ДИРЕКТИВА ЛЕТНОЙ ГОДНОСТИ

№ 2026-МИ-8,171-05

Применимость – вертолеты типа Ми-8МТВ-1, Ми-8АМТ, Ми-171, Ми-172, Ми-171А, Ми-171А2, Ми-171А3 и их модификации

ТЕХНИЧЕСКОЕ РЕШЕНИЕ №НЦВ-КБ-1.2-ЗЧУ(2ПУ)-2026

Рис.1 – Расположение качалки путевого управления 184.5104.021.

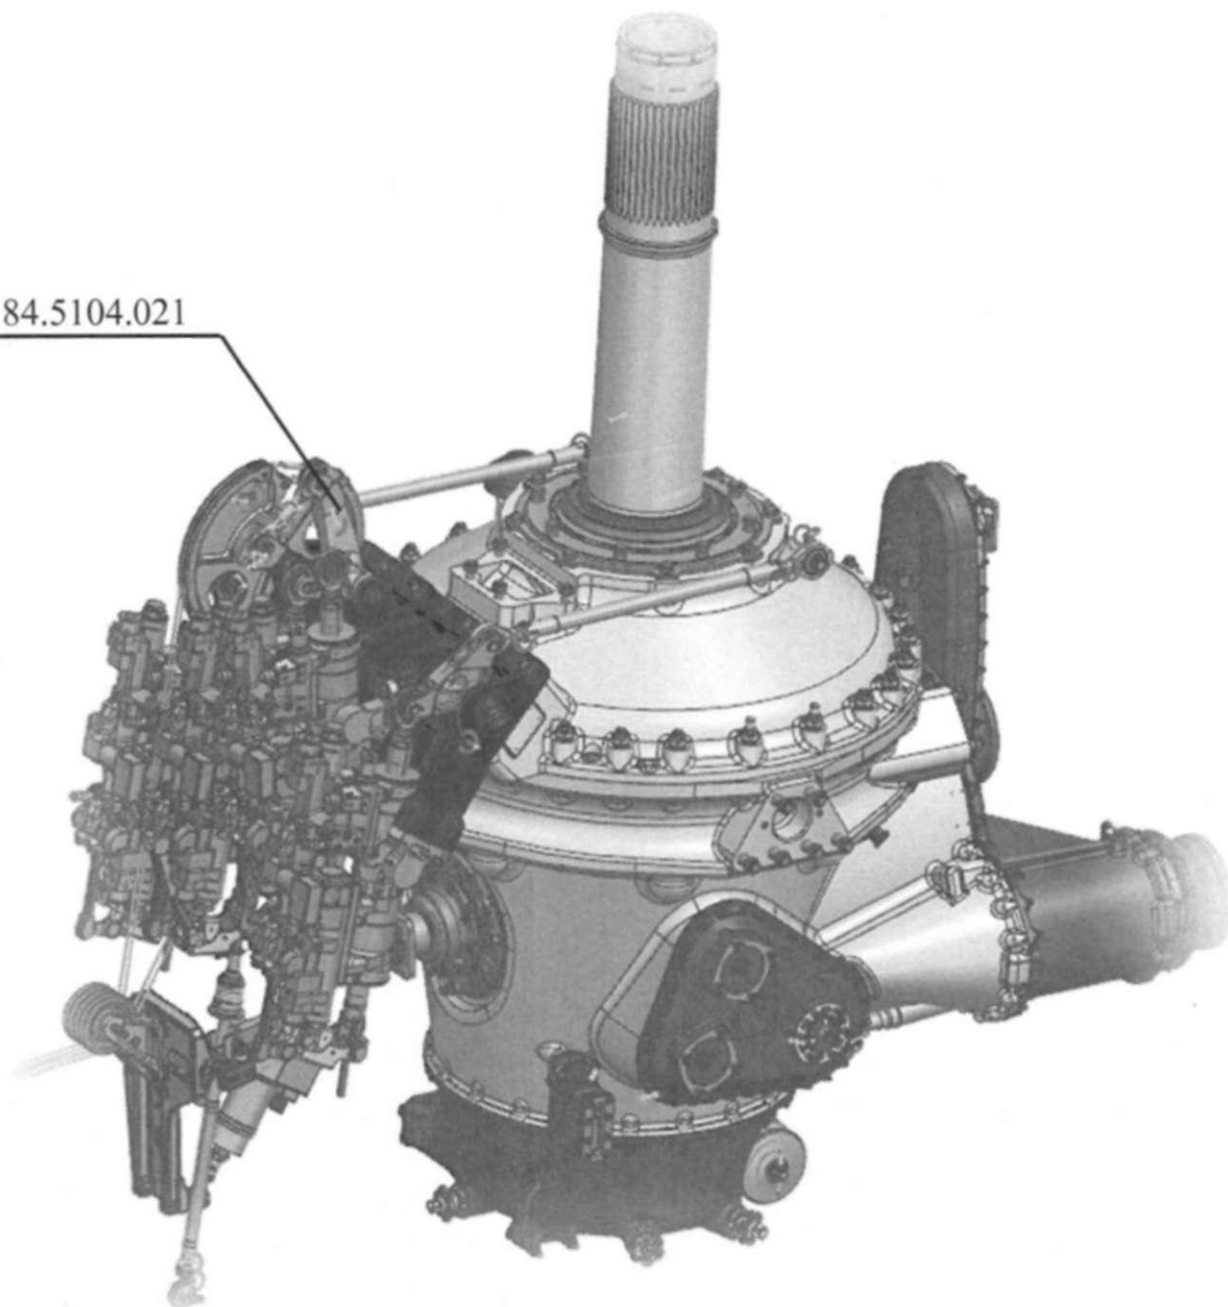
1. Организациям, эксплуатирующим вертолёты, необходимо каждые 25 ± 5 часов налета выполнять проверку **состояния качалки путевого управления 184.5104.021 (Рис.1)** на предмет наличия трещин, поверхностного растрескивания, повреждения ЛКП, забоин.

2. Работы выполнять в соответствии с технологической картой ТК№201 НЦВ-КБ-1.2-ЗЧУ(2ПУ)-2026 для всех типов вертолетов.

Рис.1

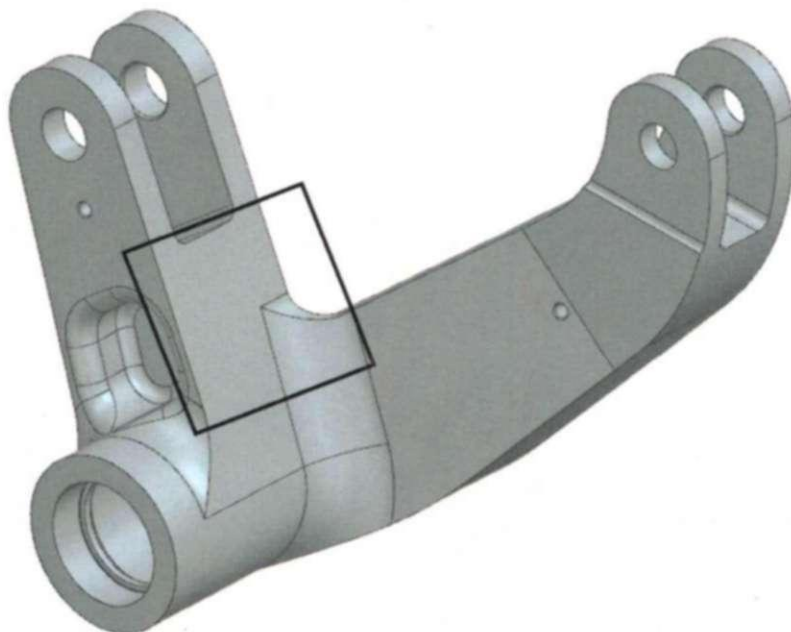
1. Установите стремянку откройте створки капотов двигателя отсека, редукторного отсека и отсека ВСУ(ГС), отверните болты крепления и снимите верхние капоты редукторного отсека. 2. В забустерной части управления (ЗЧУ) осмотрите с помощью сферического зеркала или лупы 7 –кратного увеличения качалку 184.5104.021. Места осмотра протрите салфеткой, смоченной в бензине. Проверьте наличие заводской маркировки. Трещины, забоины на качалке не допускаются. В случае наличия повреждения ЛКП (поверхностного растрескивания) в зонах, отмеченных на рис.1, рис.2 - от эксплуатации устранить и сообщить АО «НЦВ Миль и Камов»		При обнаружении отклонений на качалке, от эксплуатации устранить, выполнить фотодокументирование и сообщить АО «НЦВ Миль и Камов».

Рис. 1 – Расположение качалки путевого управления 184.5104.020

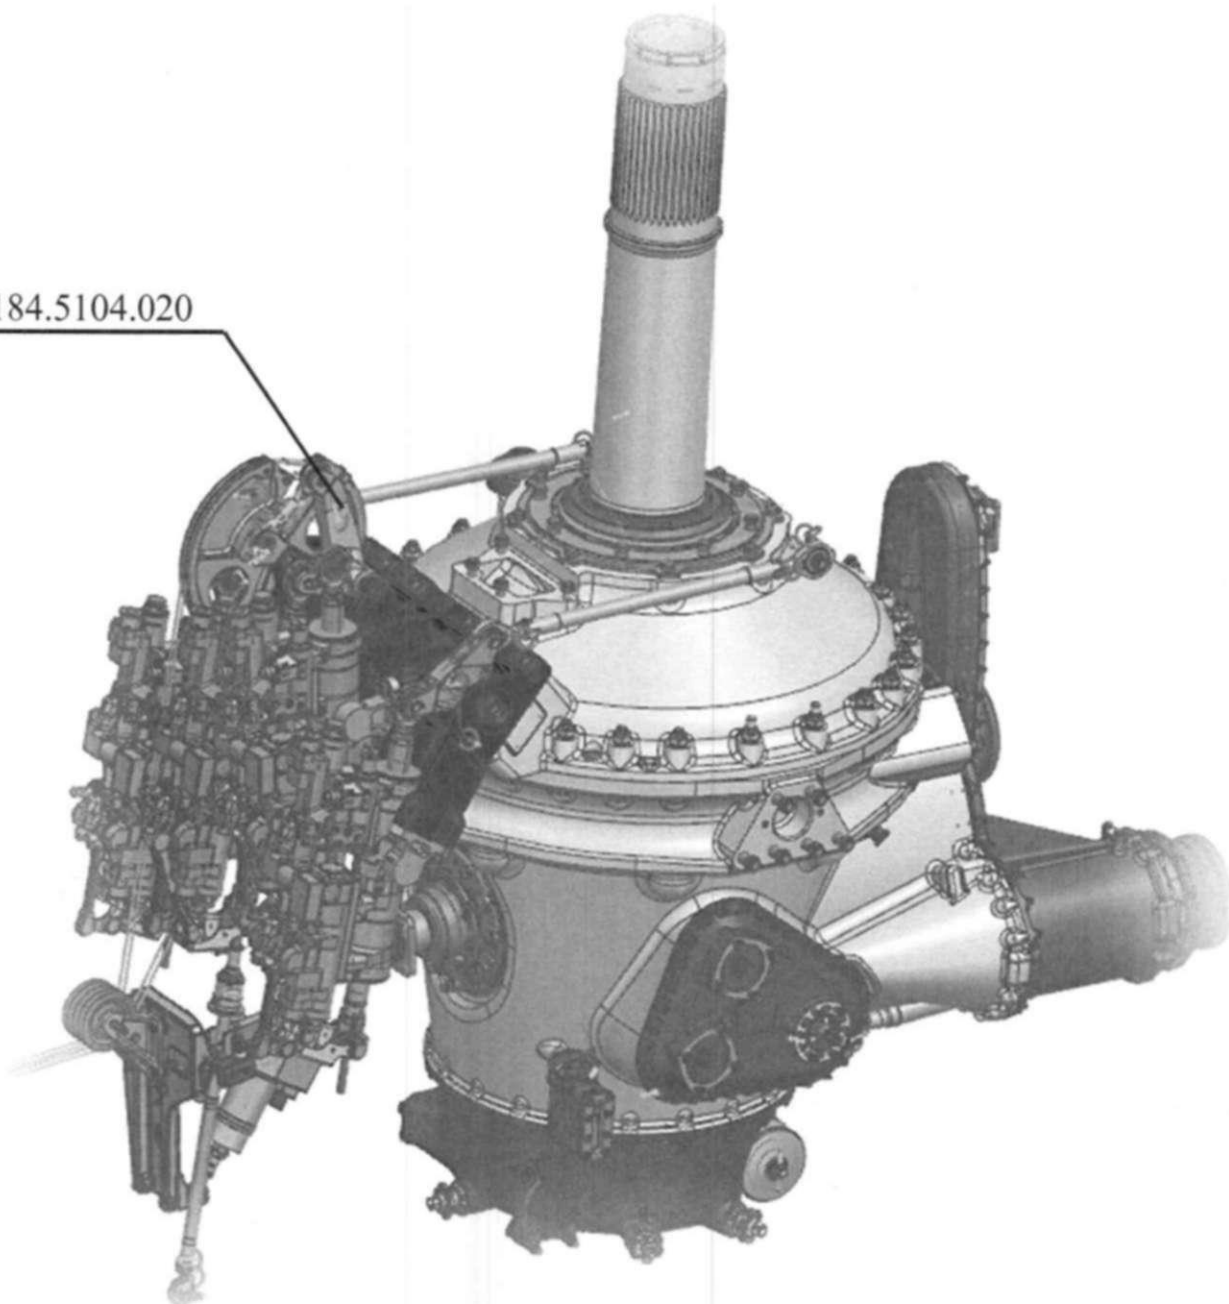
1. Эксплуатирующим и ремонтным организациям необходимо демонтировать с вертолетов качалки путевого управления **184.5104.020 (сборочная единица, состоящая из качалки 184.5104.021 с втулками и подшипниками) с заводскими номерами НЗ06, НЗ10, НЗ15, НЗ18, НЗ19, НЗ22, НЗ23, НЗ26, НЗ27, НЗ29, НЗ30, НЗ32, НЗ35, НЗ37, НЗ41, НЗ44, НЗ47, НЗ48, НЗ50** и заменить их на качалки первой категории.

2. Эксплуатация вертолетов с качалками 184.5104.021 с заводскими номерами: Н₃06, Н₃10, Н₃15, Н₃18, Н₃19, Н₃22, Н₃23, Н₃26, Н₃27, Н₃29, Н₃30, Н₃32, Н₃35, Н₃37, Н₃41, Н₃44, Н₃47, Н₃48, Н₃50 не допускается.

4. Демонтированные качалки по п.1 направить в адрес АО «НЦВ Миль и Камов» для исследования.
